第54条 使用済燃料貯蔵槽の冷却等のための設備

泊発電所3号炉 SA基準適合性 比較表

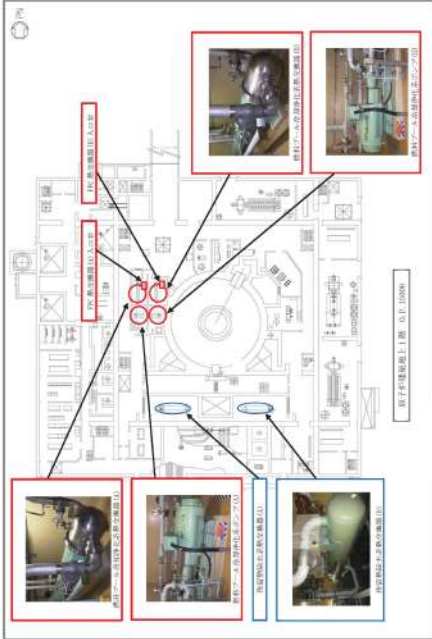
大飯発電所3/4号炉	女川原子力発電所2号炉	泊発電所3号炉	相違理由
	 <p>図54-3-6 燃料貯蔵槽冷却用配管 屋内配線図（原子炉建屋地上1階）</p> <p>54-3-6</p>		<p>(女川) <u>【SA手続の相違】②</u> SA手続の相違により比較対象設備なし。</p>

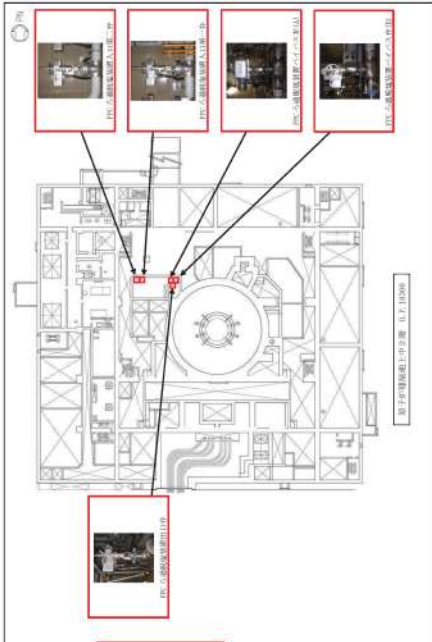
大飯発電所3/4号炉	女川原子力発電所2号炉	泊発電所3号炉	相違理由
	 <p>図 54-3-7 使用済燃料貯蔵槽内配置図（原子炉建屋地上中2階）</p> <p>54-3-7</p>		<p>(女川) <u>【SA手段の相違】②</u> SA手段の相違により比較対象設備なし。</p>

図54-7-1 接続図（使用済燃料ピットへの注水（1/2））

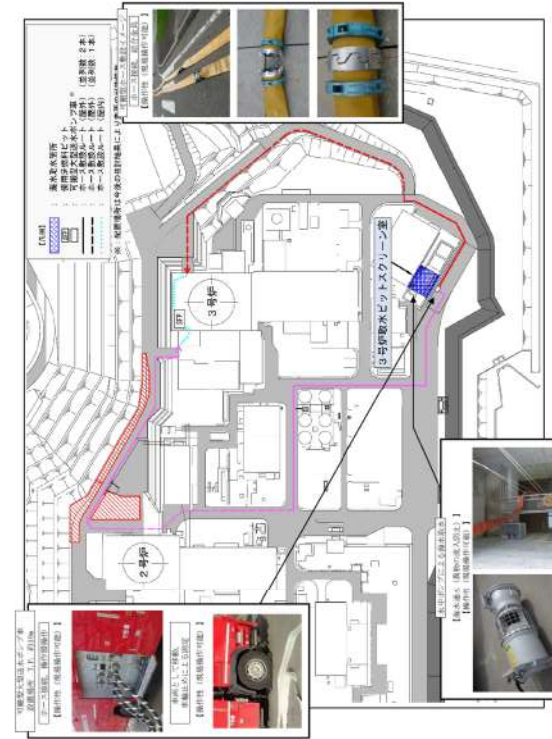
(大飯(女川))
 ・記載表現の相違
 ホース敷設ルートについて1枚でまとめて表しているが大飯、女川では2枚に分けて記載している。接続図として示す内容であるSA設備使用時の接続状況は網羅しており適合状況を確認するための資料として相違なし
